東海低レベル放射性廃棄物埋設事業所 第二種廃棄物埋設施設の位置、構造及び 設備の基準に関する規則 への適合性について (概要)

2022年 9月 20日

日本原子力発電株式会社

3. 主な指摘事項と対応状況

第13-2図 廃棄物埋設地断面図(設計変更後)

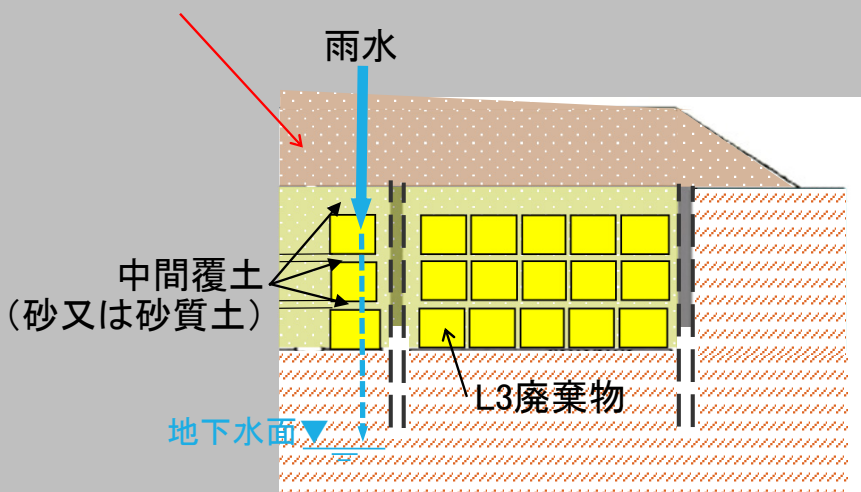
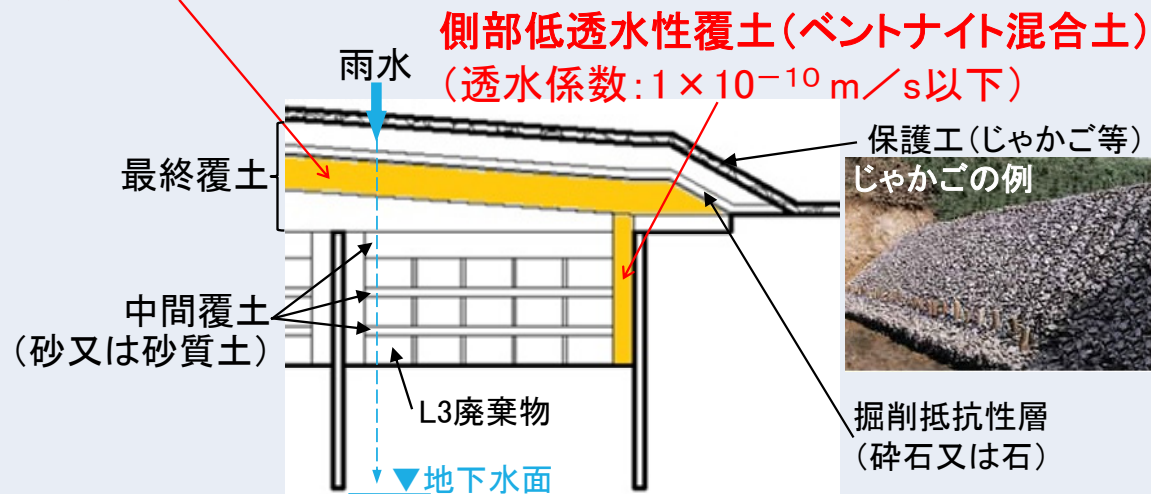
- 廃棄物埋設地の外への放射性物質の異常な漏えいを防止する機能を有することを要求。(具体的な方法の要求なし)

- 表面を土砂等で覆う等により雨水及び地下水の浸入を十分に抑制し、廃棄物埋設地の外への放射性物質の漏出を低減する機能を有することを要求。
- 覆土性能については、「ピット処分の外周仕切設備ほどの要求はしないものの、海外の類似の放射性物質の処分場や、国内の産業廃棄物処分場の性能(覆土厚さ50cm以上、透水係数 $10^{-8}m/s$ 以下)に比べて遜色のないものとするのが適当。」との考えが示された。

- ① 外周仕切設備等と同等の掘削抵抗性を有する設備を設置したトレンチ処分として設計する。
- ② 地下水面より上に埋設トレンチを設置することにより埋設が完了したトレンチ内への地下水の浸入を抑制する設計とする。
- ③ 最終覆土の設置完了までの間は、側部低透水性覆土及び表面遮水により、最終覆土の設置完了後は、側部低透水性覆土及び最終覆土により、埋設が完了したトレンチ内への雨水等の浸入を抑制する。
- ④ 充填砂、中間覆土(最上段を除く)に、収着性を有する土質材料を用いる。
- ⑤ 最終覆土及び側部低透水性覆土は、安全性が損なわれ難い天然材料である土質材料を採用し、力学的影響に対する変形追従性を考慮する。
- ⑥ 最終覆土及び側部低透水性覆土は、劣化・損傷が生じた場合にも必要な機能を有する構成・仕様とするため、低透水性を有する層を十分な厚さとする。
- ⑦ 最終覆土は、低透水性土層の他に、保護土層、掘削抵抗性層、基礎層から構成され、最終覆土上面には保護工(じゃかご等)を有する構造とする。

第13-8図 自然事象シナリオの評価概念図(最も厳しい自然事象シナリオのみ評価するシナリオ)

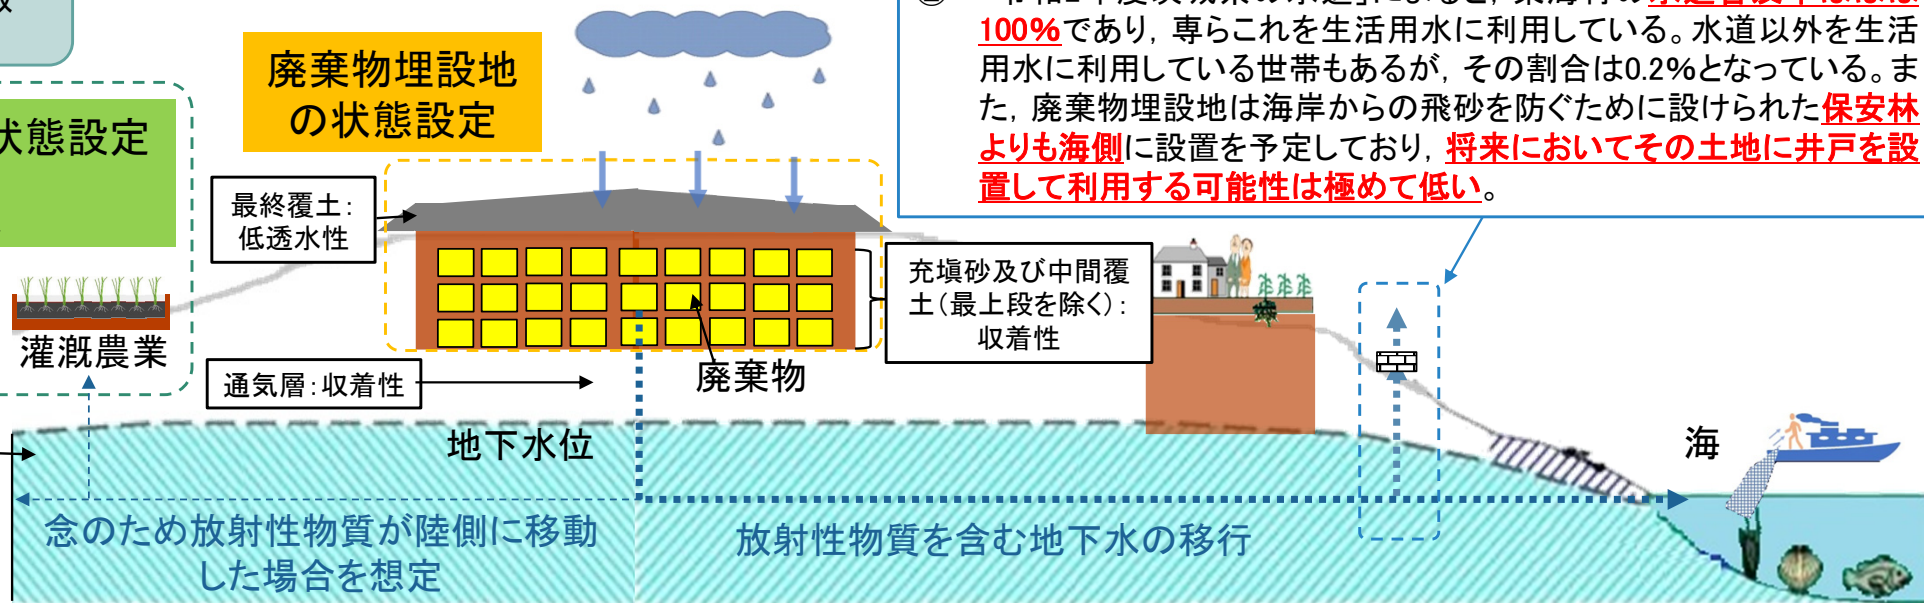
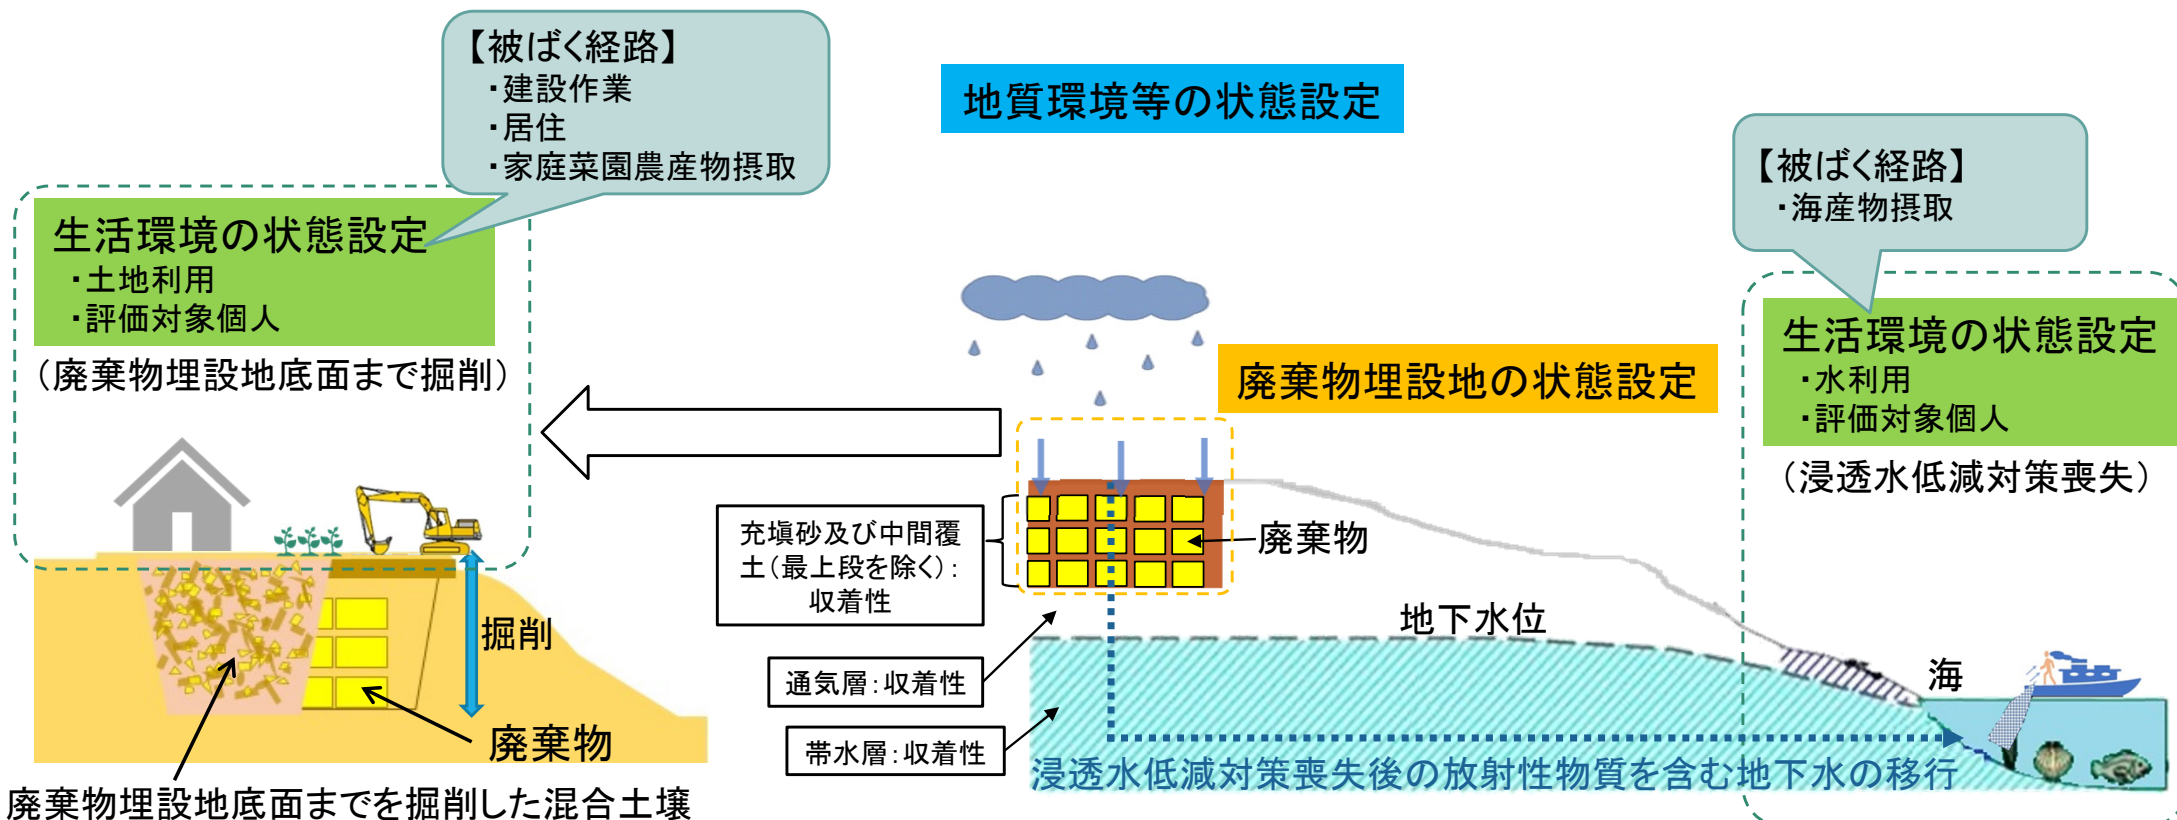
主な指摘事項		対応状況
審査会合 (開催日)	コメント要旨	
第231回 (H30.2.27)	<p>平均放射能濃度を出す際に、含有放射能や物量の異なる金属とコンクリートを一緒にして平均することの妥当性を説明すること。</p> <p>建設居住シナリオは、掘り返す場所の放射能濃度によって保守性／非保守性が変わってくる。金属とコンクリートを分けて考える必要がないことを説明すること。</p>	「スライド 24 第十三条 廃棄物埋設地 第1項 第四号(放射能量の設定変更)」 金属類とコンクリート類は分けて評価。
第241回 (H30.7.31)	許可基準規則では、影響の最も大きい津波を想定することを求めているので、茨城県の実施したシミュレーション結果のうち、最も影響の大きいと思われるL2津波を設定すべき。	「スライド 10 第五条 津波による損傷の防止」 L2津波で設定し、評価を実施。
第256回 (H31.1.22)	井戸水飲用摂取の評価について、埋設施設からの核種の漏出が瞬時放出という非保守的な設定になっているので、シナリオにあった保守性の考え方を検討して、評価を見直すこと。	「スライド 27 第十三条 廃棄物埋設地 第1項 第四号(自然事象シナリオの評価)」 将来の人間活動については「現在の生活様式」を考慮して設定し、井戸水飲用は被ばく経路として考慮しない。

【被ばく経路】
井戸水飲用については、以下の点を踏まえ**被ばく経路として考慮しない**。
 ① **将来の人間活動については「現在の生活様式」を考慮して設定**すること、また、「**現在の生活様式**」は、**最新の統計等に基づき、過去の統計等を考慮した上で設定**することが示された(原子力規制委員会 2020.10.7)。
 ② 「令和2年度茨城県の水道」によると、東海村の**水道普及率はほぼ100%**であり、専らこれを生活用水に利用している。水道以外を生活用水に利用している世帯もあるが、その割合は0.2%となっている。また、廃棄物埋設地は海岸からの飛砂を防ぐために設けられた**保安林よりも海側に設置を予定**しており、**将来においてその土地に井戸を設置して利用する可能性は極めて低い**。

地下水位等高線図

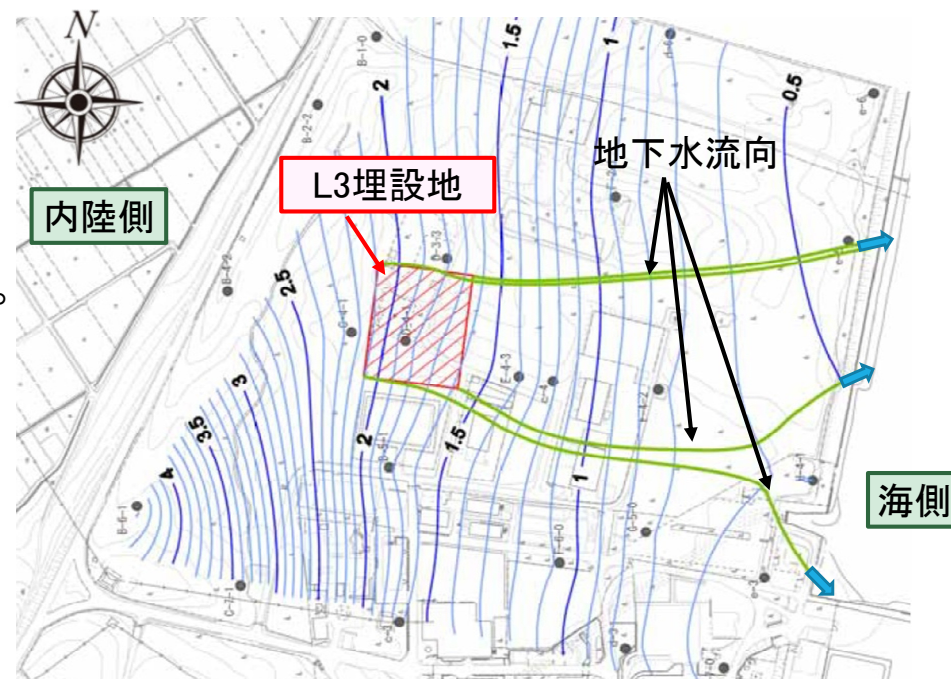
規制庁殿の指摘

- 地下水は水位観測結果に基づき定常的に海側に流動しているとの説明を受けたが、土質の透水係数, 降雨観測値, 地質構造, マスバランス等を踏まえた総合的な水理場として, 100%海側に流動していることを証明するか, 又は海側以外(内陸側)に流出した場合の評価を実施し線量基準を満たすことを説明すること。

- ✓ 地下水は定常的にL3埋設地から海側に流れていることが, 10年以上継続している地下水位観測データに基づき証明されており, 内陸側に流出することはないと考えている。
- ✓ 規制庁殿の指摘を踏まえ, その説明性向上の観点から, 3次元地下水流動解析を実施し, 地下水は海側へしか流れないことを確認。
 - 第二種埋設許可基準規則第十三条
補足説明資料1 地質環境等の状態設定
添付資料1 水理で説明。
- ✓ 仮に内陸側に移行した場合を想定した評価も参考までに実施。
 - 第二種埋設許可基準規則第十三条
補足説明資料2 生活環境の状態設定で説明。
